«Многофункциональный жилой комплекс»  
корпуса 6, 7, 8, 9 с подземной автостоянкой по  
адресу: г. Москва, ул. Дубнинская, вл. 59-69

(корректировка)

«Противодымная вентиляция»

Таблица 1 Изм.2

Принципиальная схема противодымной вентиляции корпуса №6

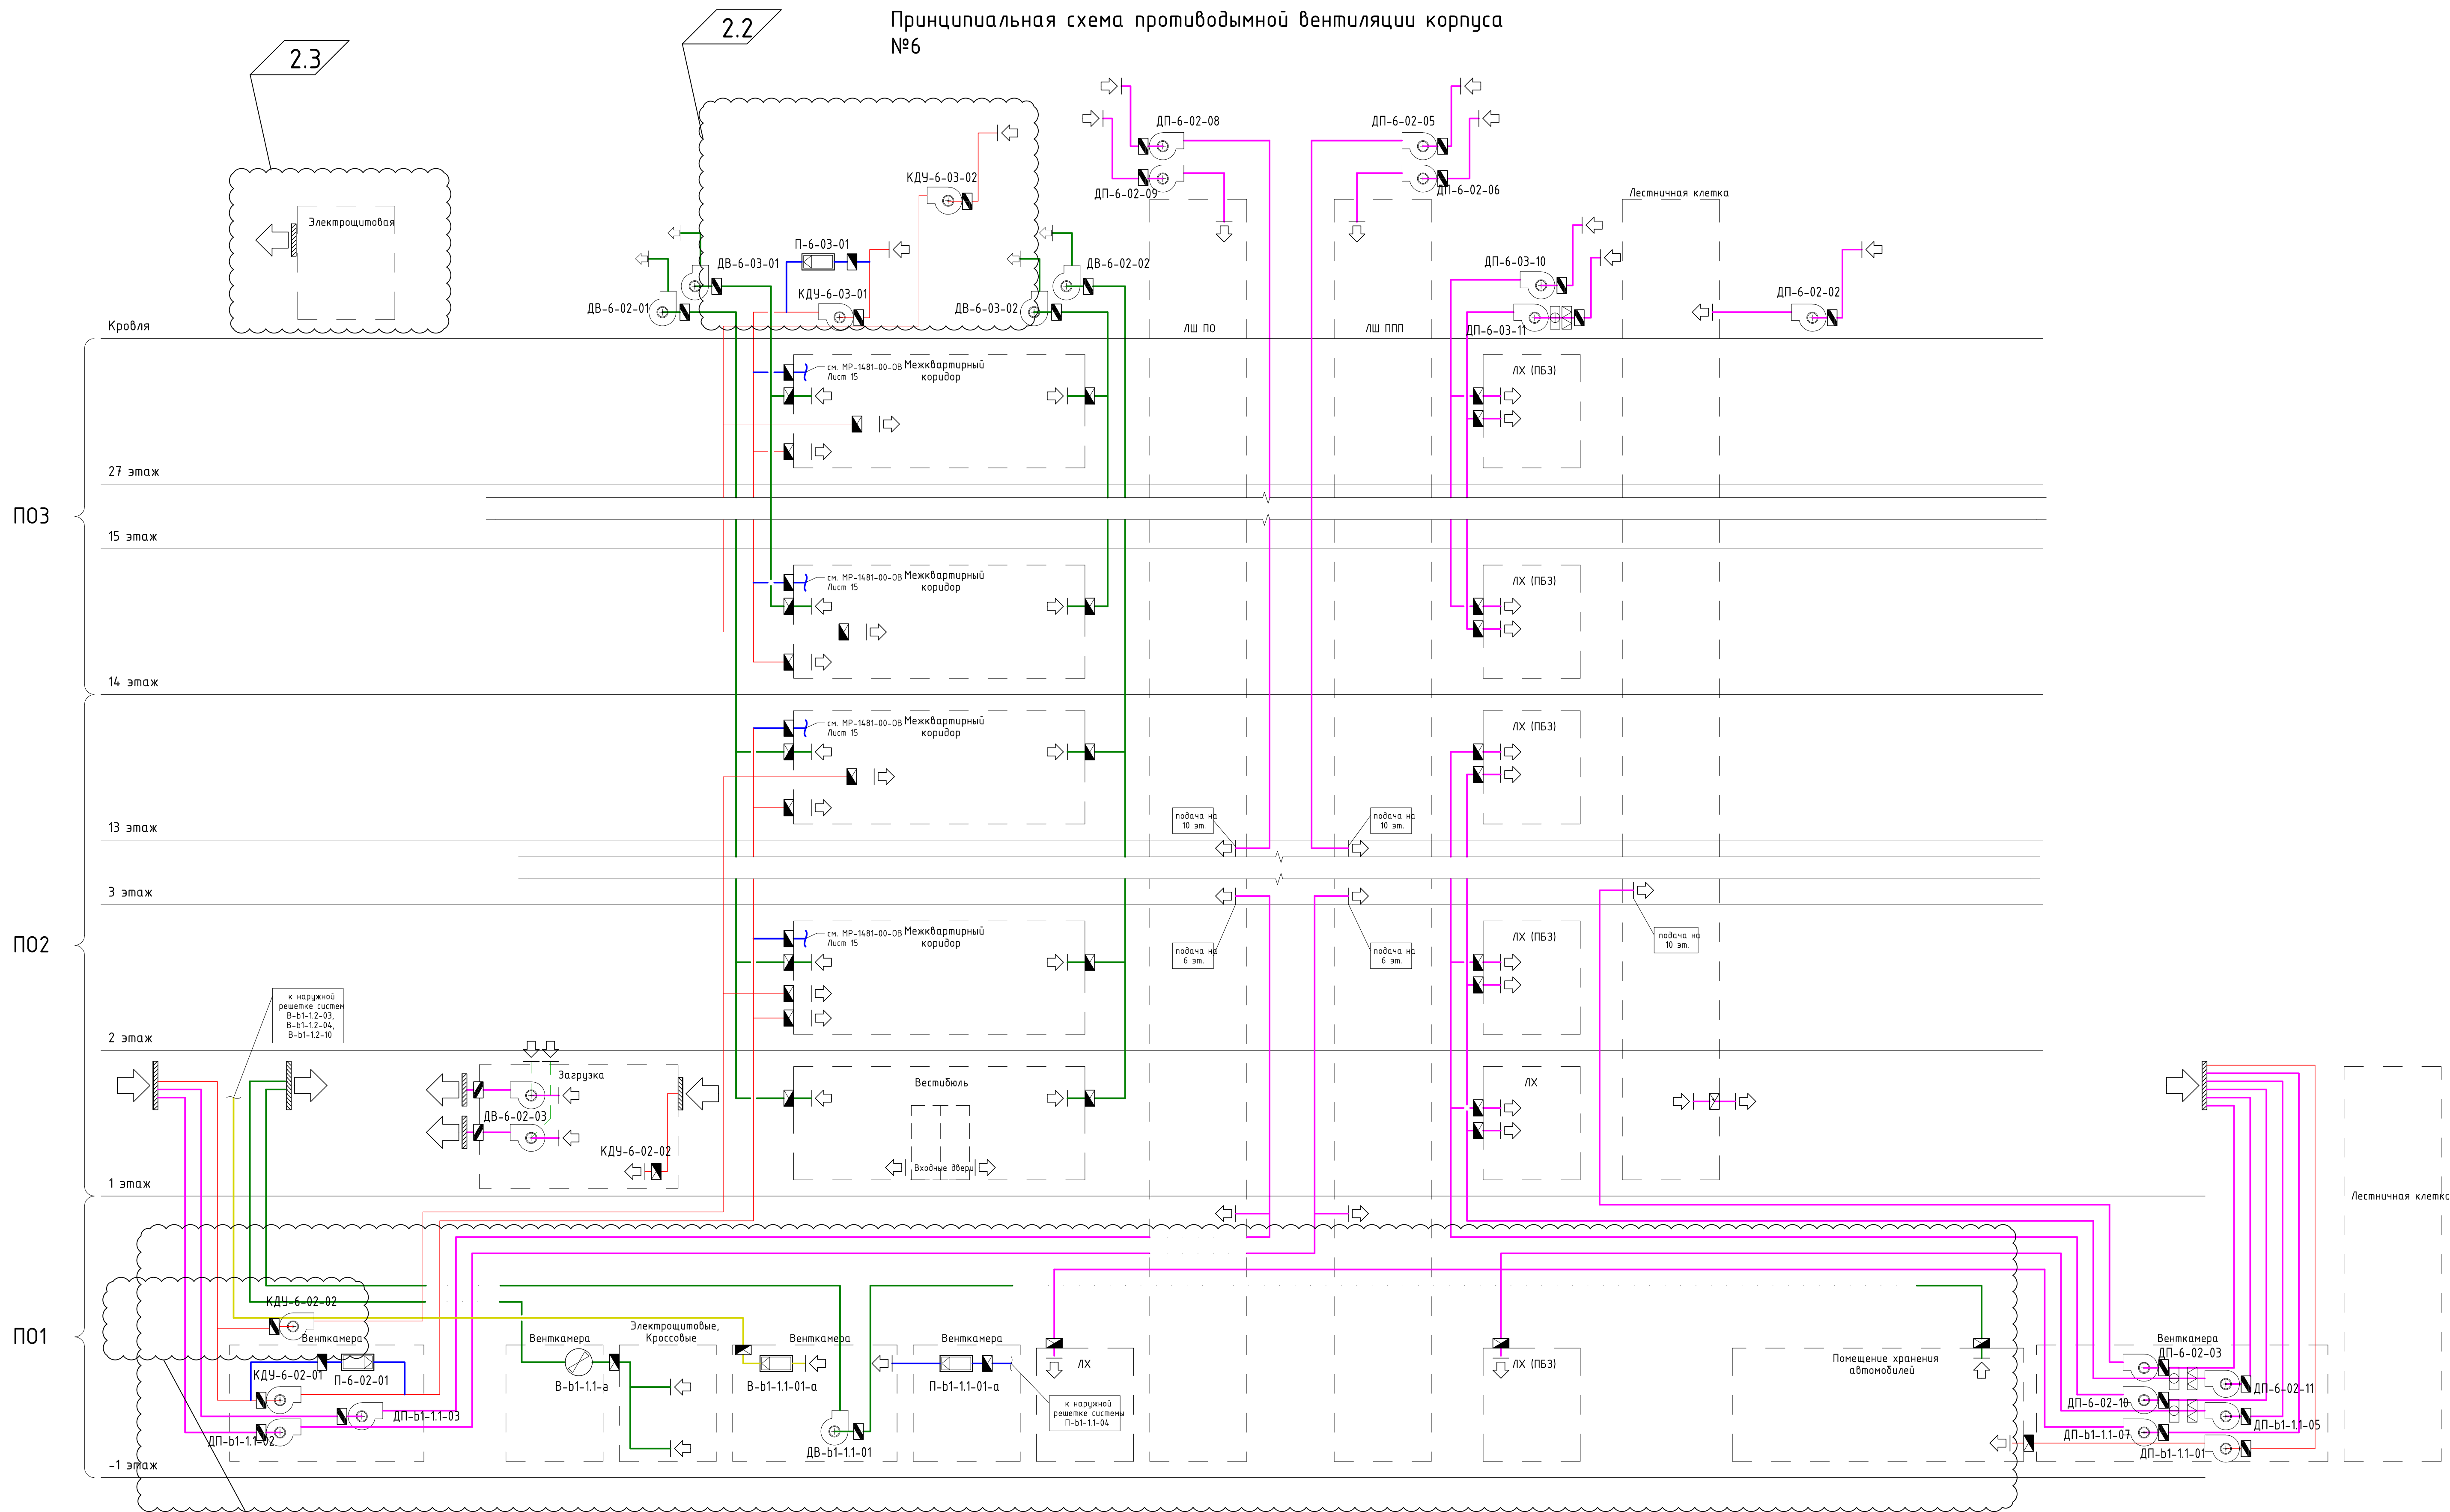
№ изменения	Параметр до внесения изменений	Параметр после внесения изменений	№ листа с обозначением изменения
2.1	Система ДП-b1-1.1-06 обслуживала тамбур шлюз	Система ДП-b1-1.1-06 удалена ввиду удаления тамбур-шлюза	Л.1

2.2	Компенсация объёма удаляемых продуктов горения из межквартирных коридоров корпуса 6 осуществляется двумя системами КДУ-6-03-01, КДУ-6-02-01	Снижены расходы на системах КДУ-6-03-01, КДУ-6-02-02. Добавлены системы КДУ-6-02-02, КДУ-6-03-02	Л.1

2.3	Предусмотрено устройство переносных устройств стыковочных устройств для подключения переносного дымососа	Стыковочные устройства заменены на решетки естественной вентиляции	Л.1, Л.2, Л.3, Л.4

Принципиальная схема противодымной вентиляции корпуса №9

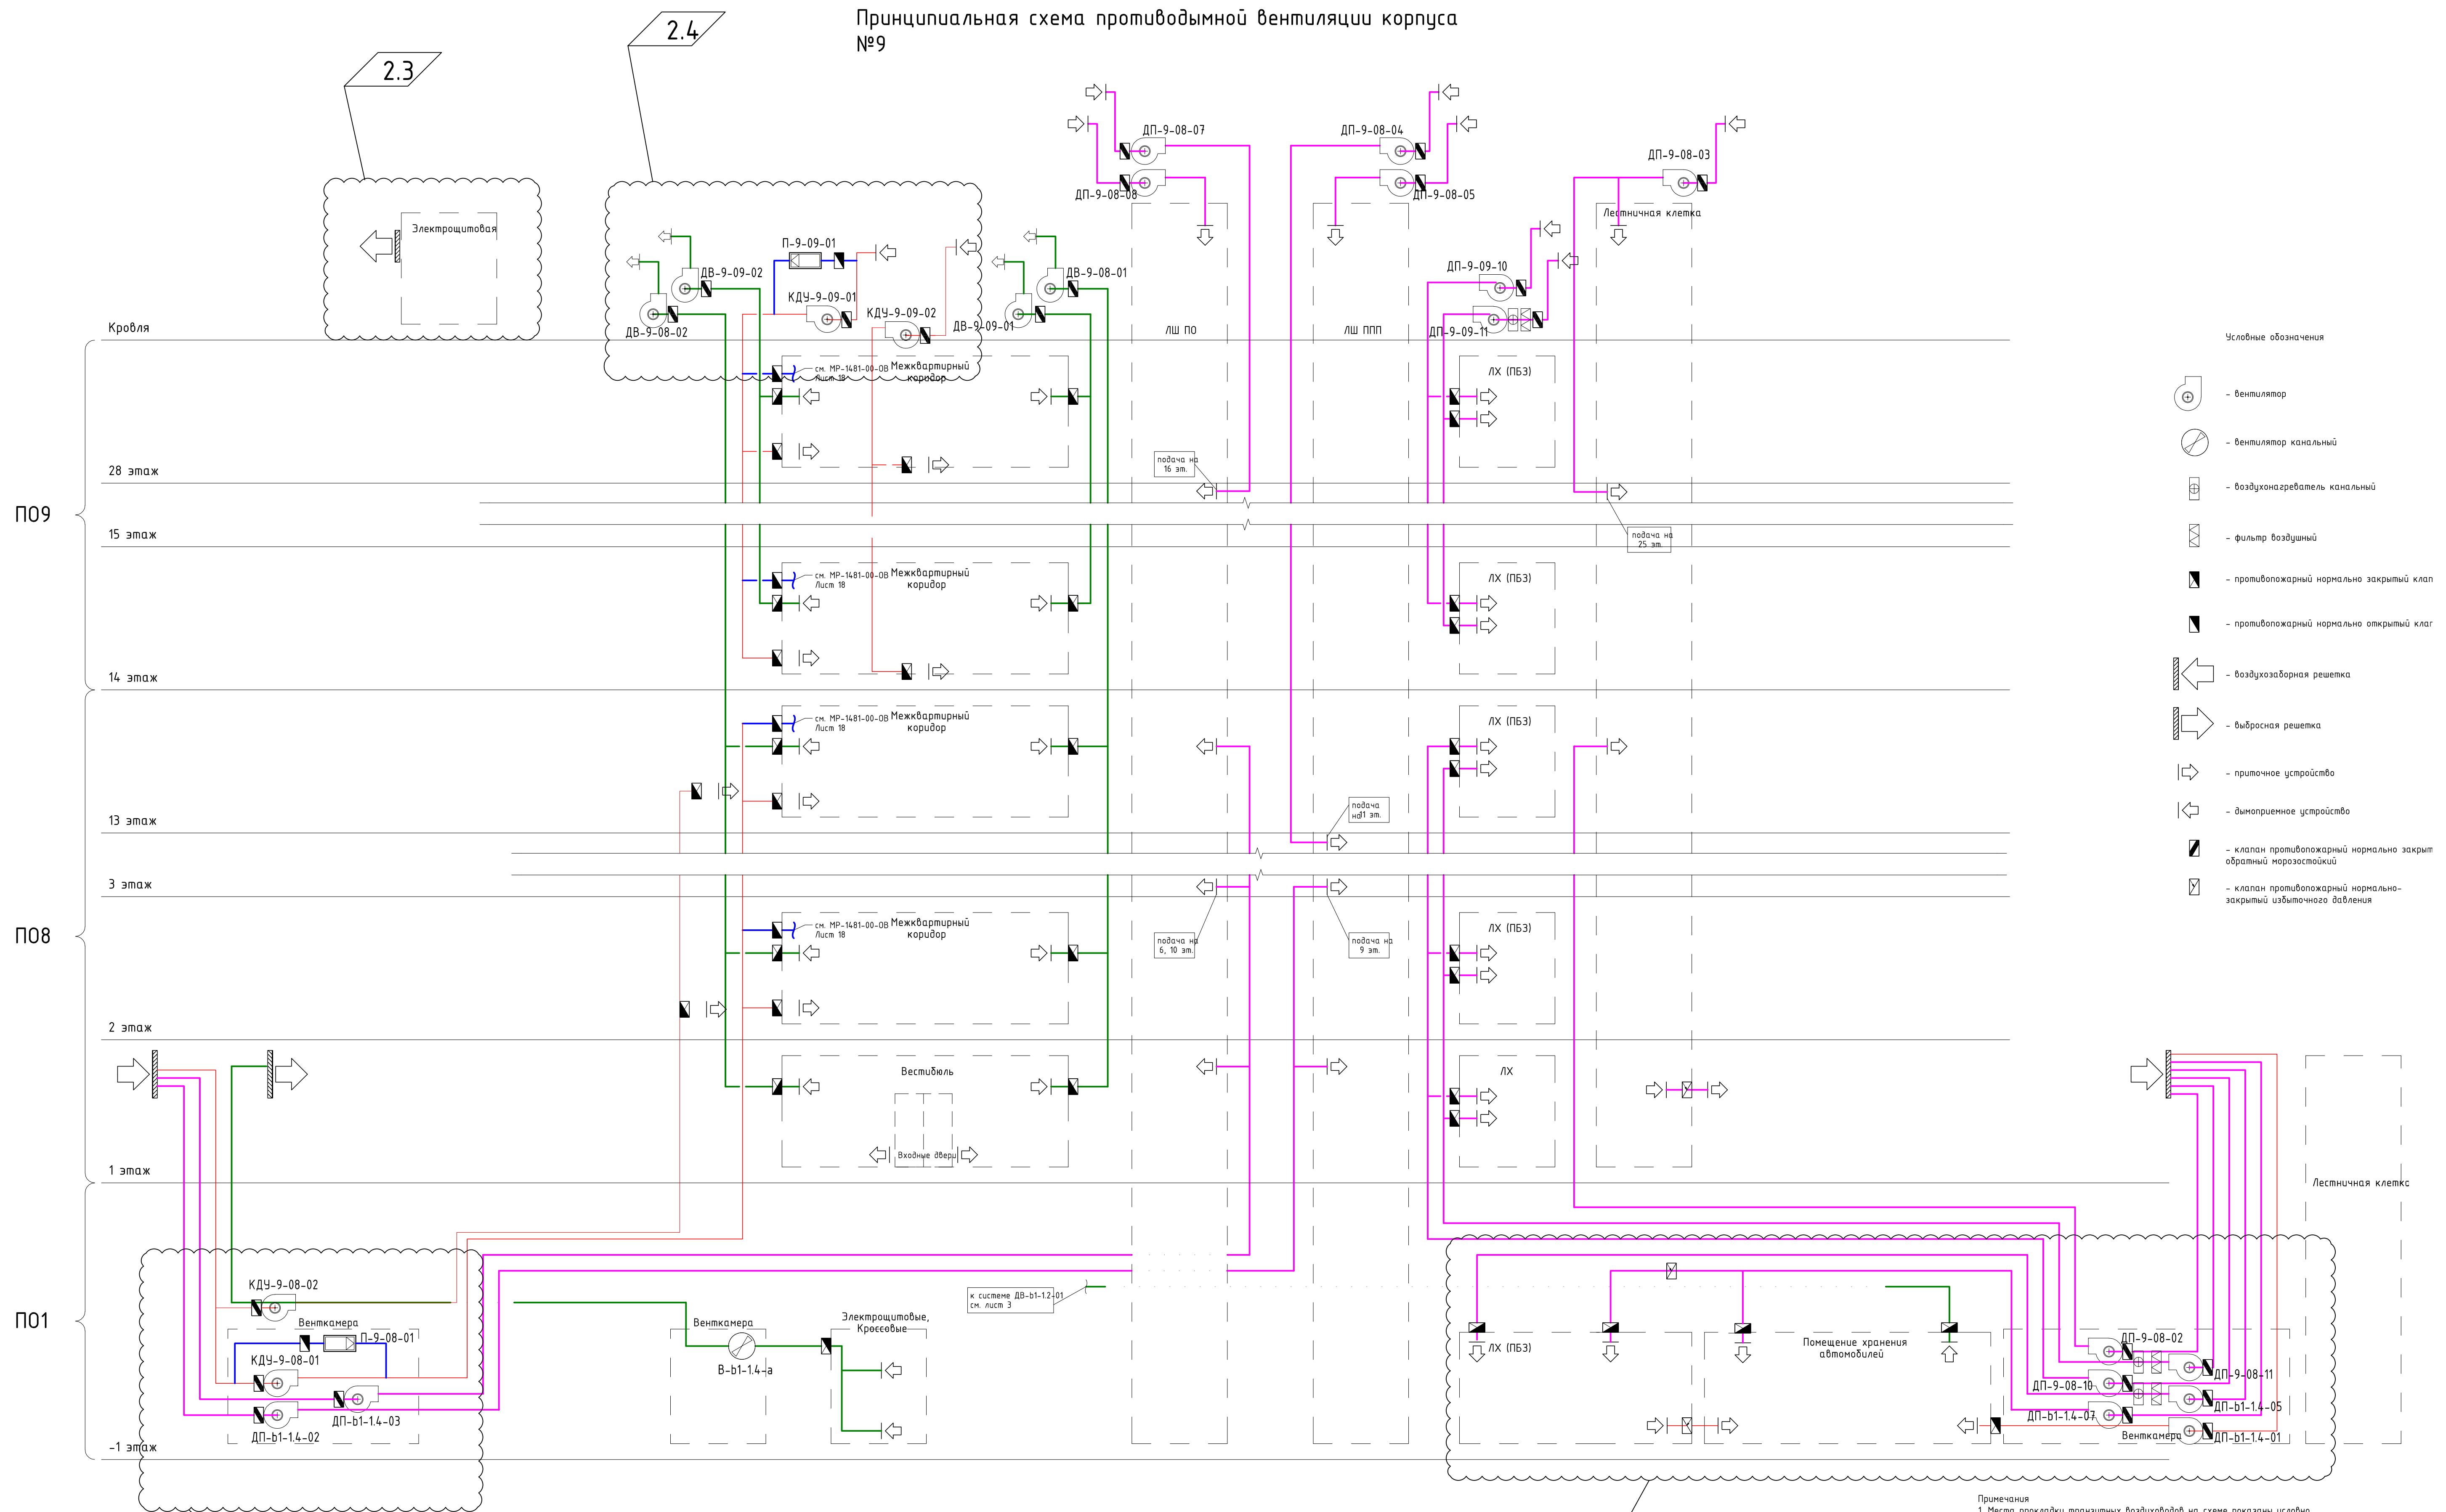
2.4	Компенсация объёма удаляемых продуктов горения из межквартирных коридоров корпуса 9 осуществляется двумя системами КДУ-9-08-01, КДУ-9-09-01	Снижены расходы на системах КДУ-9-08-01, КДУ-9-09-01. Добавлены системы КДУ-9-08-02, КДУ-9-09-02	Л.4
